numer sprawy: PFZ.271.30.2018

Radziejowice, dn. 24.01.2019 r.

Wyjaśnienia oraz modyfikacja treści SIWZ

Dot. postępowania p.n.: **Budowa ogólnodostępnego obiektu rekreacyjno-wypoczynkowego na terenie Gminy Radziejowice.**

PRZEKRÓJ POPRZECZNY PRZEZ SCHODY TERENOWE

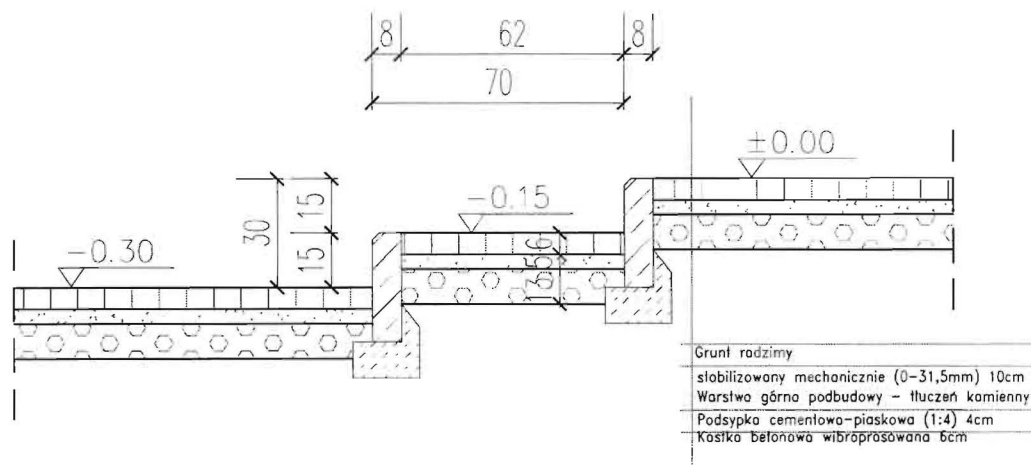
Czy w zakres wchodzi wykonanie schodów w gruncie - jeśli tak to proszę o przekrój i specyfikacji technicznej?

Zamawiający potwierdza, że przedmiot zamówienia obejmuje wykonanie schodów w gruncie oraz zamieszcza plik „detal schodów terenowych”.
